令03原機（科臨）009
令和3年8月30日

国立研究開発法人日本原子力研究開発機構原子力科学研究所の原子炉施設
〔STACY（定常臨界実験装置）施設〕に係る使用前確認申請書
記載事項の変更届

〔STACYの更新〕

図3.1 保全重要度分類フロー

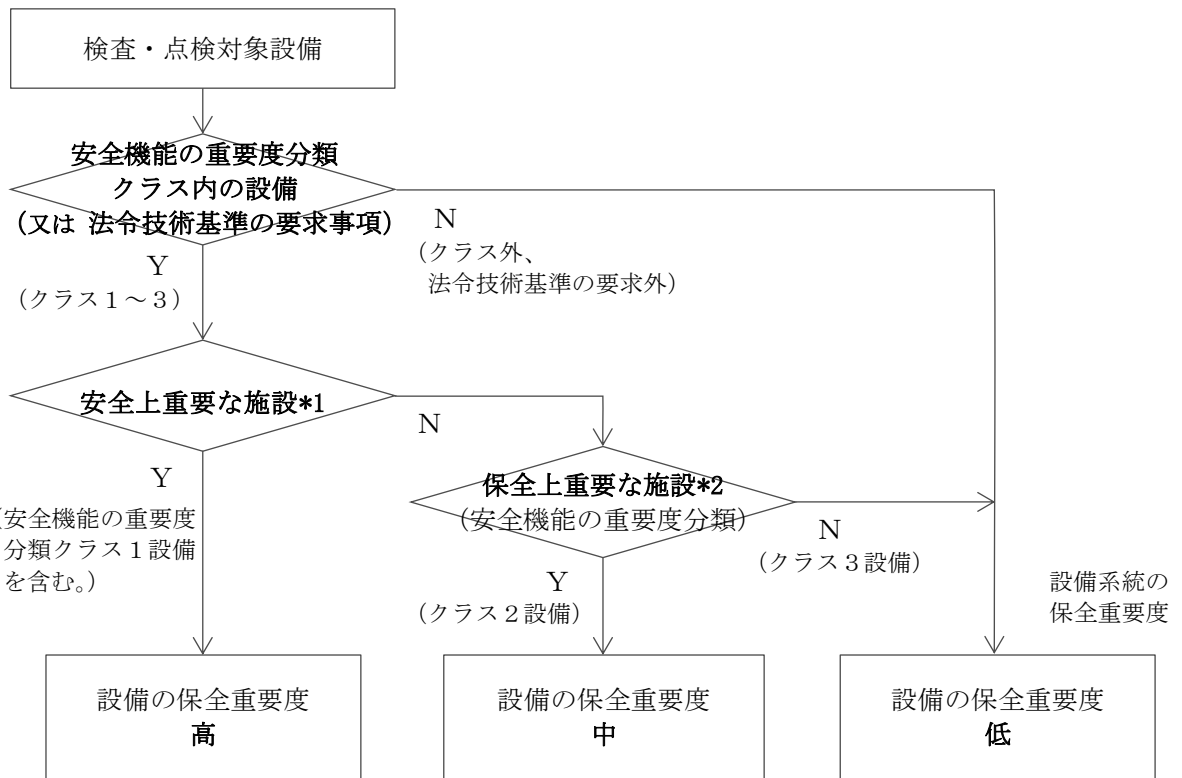
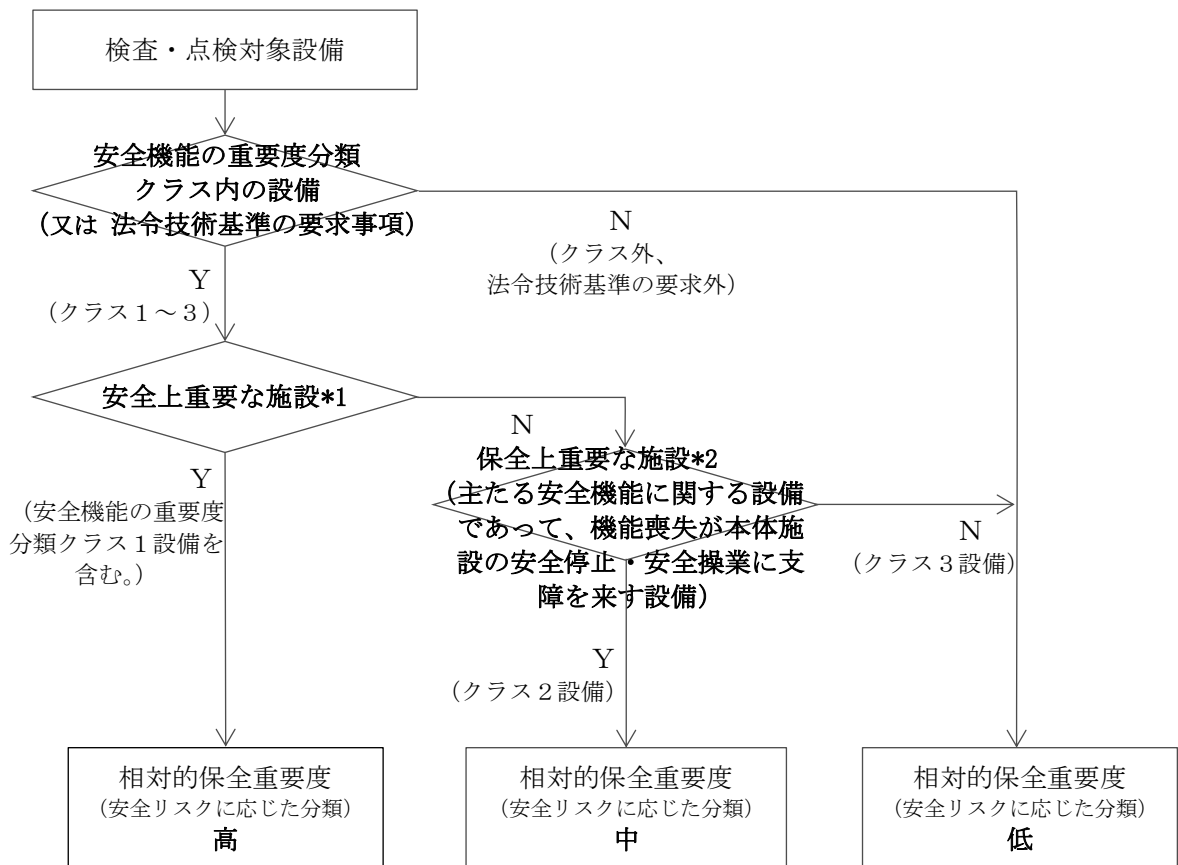
***2** 「保全上重要な施設」として選定する設備は、主たる安全機能のうち、高い信頼性が求められている「冷やす・閉じ込める（遮蔽を含む。）」とそれを支援する非常用電源設備のほか「監視・警報」（原子炉の運転制御（プロセス計装、インターロック等）、臨界防止、放射線監視（排気筒モニタ及びエリア放管モニタに限る。））に該当する設備とする。

このとき、本体施設の運転操業中に安全上不利な状態で故障した場合、本体施設の安全停止（緊急停止を含む。）・安全操業（保安確保を含む。）に支障を来す設備は、保全重要度「中」とする。故障しても運転操業停止や代替対応等の応急措置により事象進展のおそれがない設備（全部又は一部の系統）は、保全重要度「低」でよい。
